nr postępowania: **BZP.2712.1.2025.AP**

INFORMACJA NR 7 DLA WYKONAWCÓW

Dotyczy: postępowania na realizację zadania pod nazwą: **Budowa budynku Centrum Współpracy Polsko – Ukraińskiej z częścią dydaktyczną i biblioteką Wydziału Nauk Historycznych i Pedagogicznych Uniwersytetu Wrocławskiego przy ul. Kuźniczej 29b we Wrocławiu**

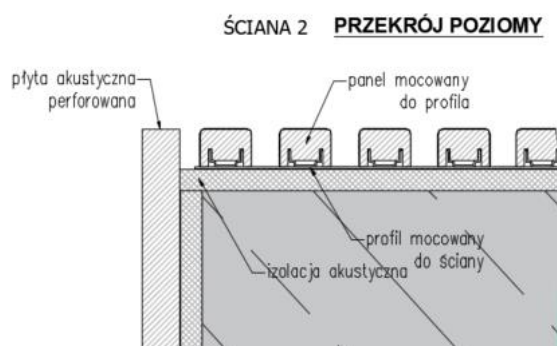
69) Pytanie nr 69

Rzut SK1 pokazuje rozkład paneli akustycznych opisanych jako „ŚCIANA 1” oraz „ŚCIANA 2”. Systemowy sposób montażu listew nie pozwala na estetyczne wykończenie wnęk okiennych. Czy Zamawiający dopuszcza zastosowanie układu zbliżonego do szkicu poniżej? Na pomarańczowo – listwa akustyczna, na niebiesko – systemowy profil montażowy, na czerwono – obróbka wnęki okiennej pełną, fornirowaną płytą o wyglądzie listwy akustycznej.

Zamawiający informuje, że dopuszcza zastosowanie wykończenie ościeży okiennych płytą akustyczną perforowaną w tym samym materiale co panele liniowe. Rozwiązane przedstawia poniższy rysunek .
